Mémoire en réponse aux avis des services de l'Etat

Projet de confortement des digues du Borne et mise en conformité des systèmes d'endiguement SE-ARVE-RG-BONNE-26.24 dit "Bonneville entre Arve et Borne" et SE-ARVE-RG-STPIE-27.17 dit "Saint-Pierre-en-Faucigny entre Arve et Borne" sur les communes de Bonneville et St-Pierre-en-Faucigny

Figure 4 : Mise en place d'épis végétalisés ponctuellement

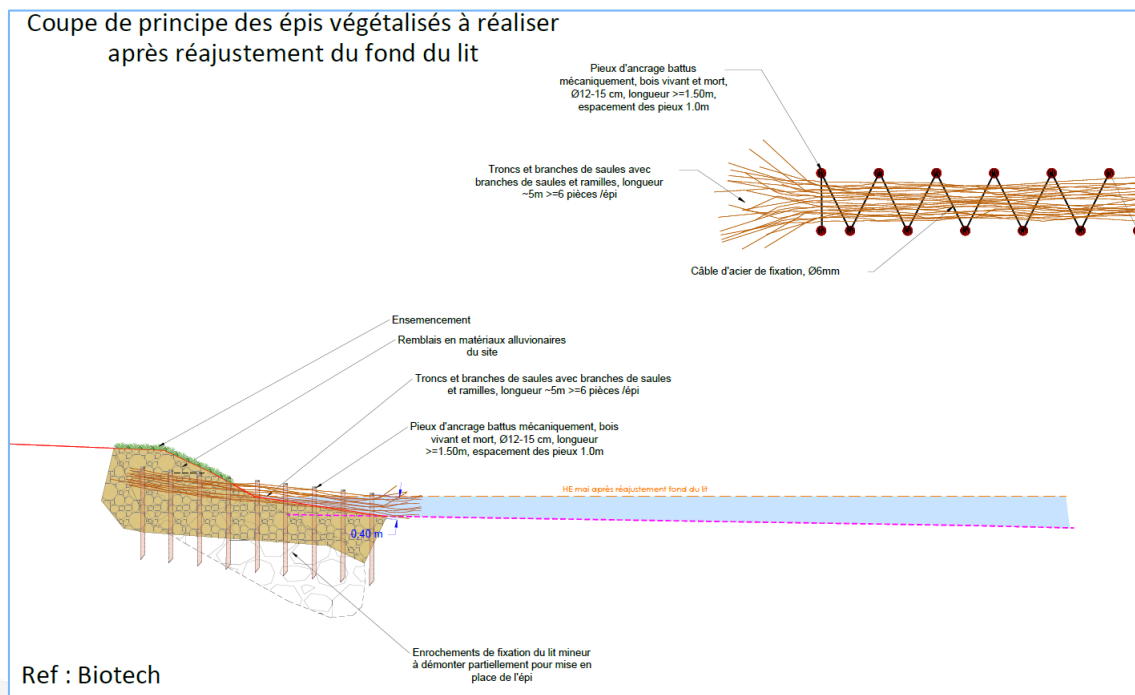
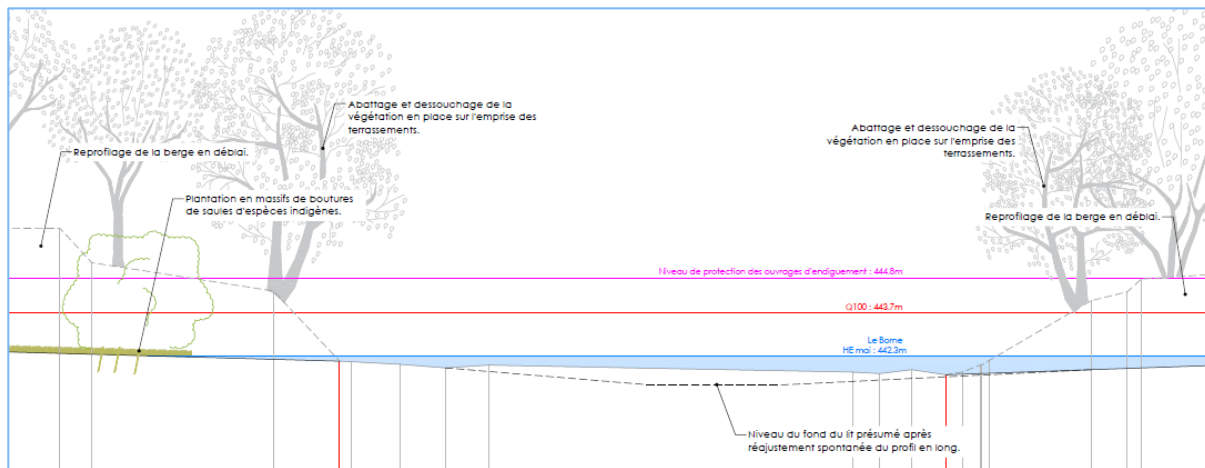
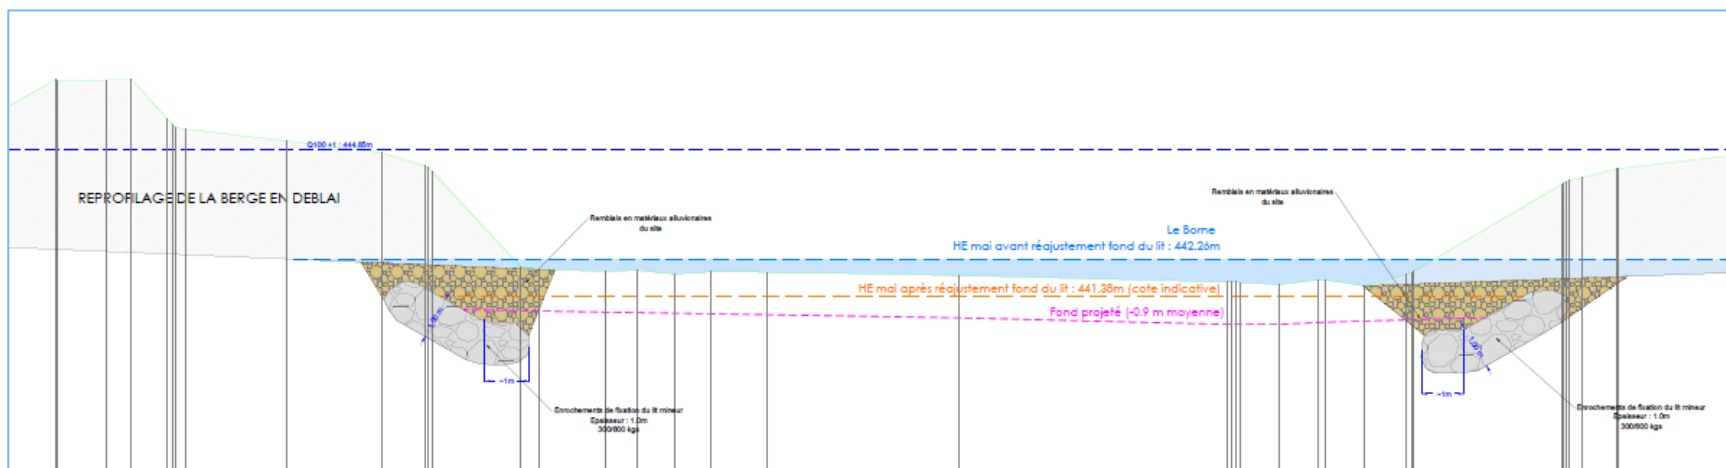
Cette démarche répond à une remarque exprimée par la CLE au SM3A lors des premières réunions de présentation du projet. Elle s'intègre dans un contexte de changement climatique rendant les régimes hydrologiques de plus en plus incertains.

Modification apportée :

- Mise en place d'une série d'épis végétalisés pour resserrer les écoulements. Cela permettra également d'apporter ponctuellement de l'ombrage au-dessus du lit mineur et de former des lieux de caches pour la faune aquatique ;
- Mise en place d'une légère protection en enrochements libres en pieds de berge (avec une prise en compte du futur abaissement du fond suite au déplacement du seuil existant).

Linéaire concerné par la modification : 200 m (entre PM373 et PM172).

Figure 5 : Coupes de principe avant/après

Figure 6 : Rappel de la localisation des bancs à éviter

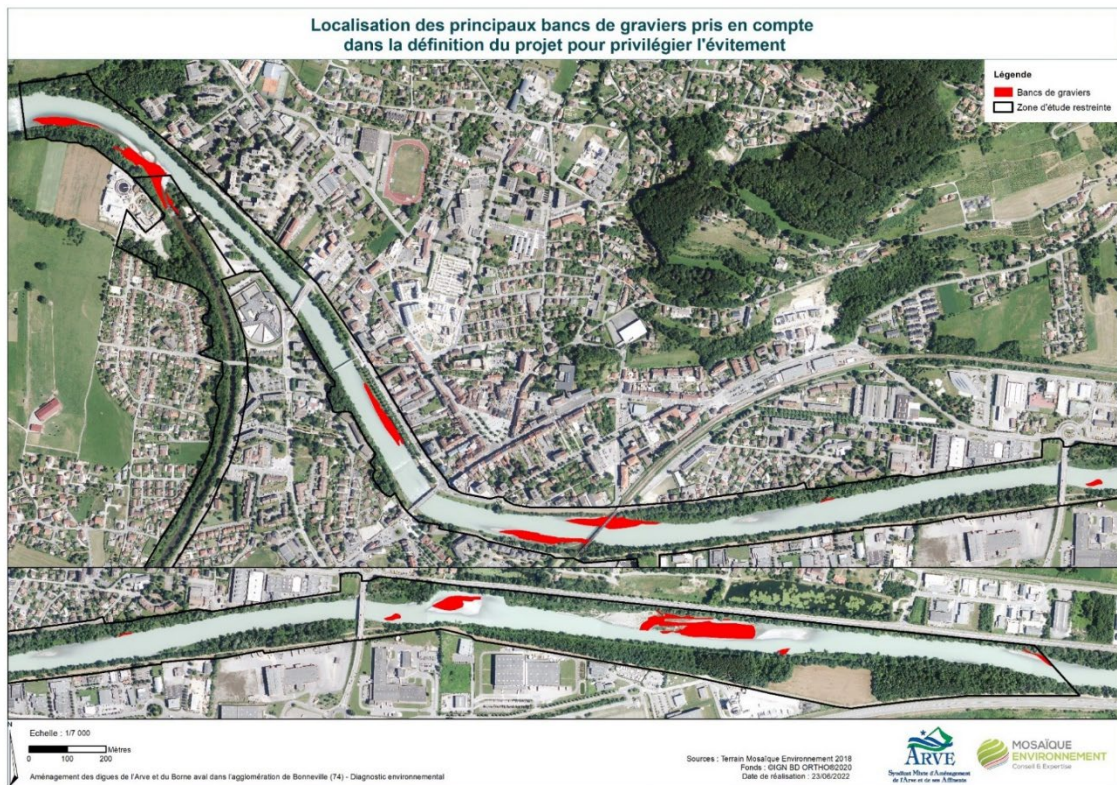
- l'évitement des bancs de galets
- évitement au maximum d'intervention sur les terrasses basses

Ce dernier point mérite en particulier d'être précisé : quelles seront les zones de terrasses basses impactées partiellement par les travaux ? Il semblerait que le dossier ne le précise pas.

Pour rappel, la localisation de ces **bancs de gravier et basses-terrasses** à éviter est consultable dans le dossier d'Autorisation :

Les travaux localisés au droit du **Borne** n'impacteront pas de bancs de galets et de basses-terrasses (ceux-ci étant absents) à l'exception du banc situé sous le pont royal et celui situé au droit du tronçon RGT9.

Le banc situé au droit du tronçon RGT9 (secteur le plus en aval du Borne à la confluence entre les deux cours d'eau) ne sera impacté pendant les travaux que sur une faible portion liée à la présence de la piste de chantier (quelques mètres de large sur environ 180 ml). Il sera reconstitué en fin de chantier avec les matériaux alluvionnaires sur place correspondant à ses caractéristiques initiales.

Concernant les bancs situés au droit de l'**Arve**, leur évitement sera majoritaire mais pas total. Le second dossier d'Autorisation à venir permettra de préciser ces éléments.
